Mission régionale d'autorité environnementale

Avis sur l'élaboration du PLUIH du Pays de Tarascon (Ariège)

N°saisine : 015002/A PP

Date : 10/06/2026

Figure 3 : scénario de production de logements pour la période 2026-2035, PADD p. 41

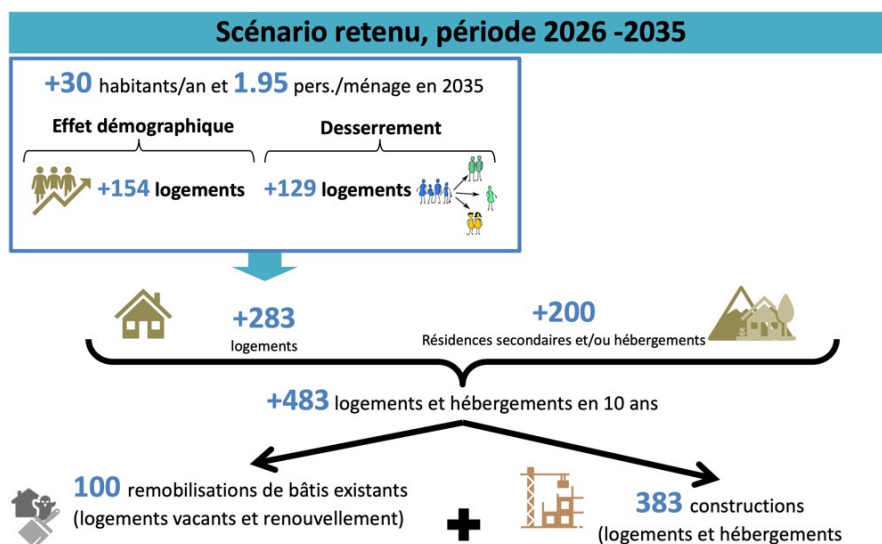
Même si le scénario démographique est en articulation avec le SCoT, l'estimation des besoins de logements (480 d'ici 2035) n'apparaît pas justifiée, par l'évolution réelle de la population en légère baisse (-0,4 %/an), tandis que la croissance du parc de logements (+0,6 %/an) est déjà supérieure à celle du nombre de ménages (+0,52 %/an). L'hypothèse d'un accroissement de population (+300 habitants) doit dans ce contexte être justifiée.

Le projet de PLUiH prévoit 483 logements à construire, dont 200 pour le point mort en raison du desserrement des ménages et 283 pour l'accueil de population. 101 sont prévus en réhabilitation, 261 en densification et 121 en extension.

La consommation d'espace passée et projetée est évaluée *a priori* sans réelle évaluation des besoins. Aussi il sera utile de prévoir des outils d'urbanisation différée afin d'aligner la consommation réelle du foncier sur la demande réelle constatée.

La MRAe recommande de mieux justifier le niveau de production de nouveaux logements retenu au regard des dynamiques démographiques récentes et des besoins en matière de résidences secondaires, et en présentant, le cas échéant, des scénarios alternatifs plus sobres.
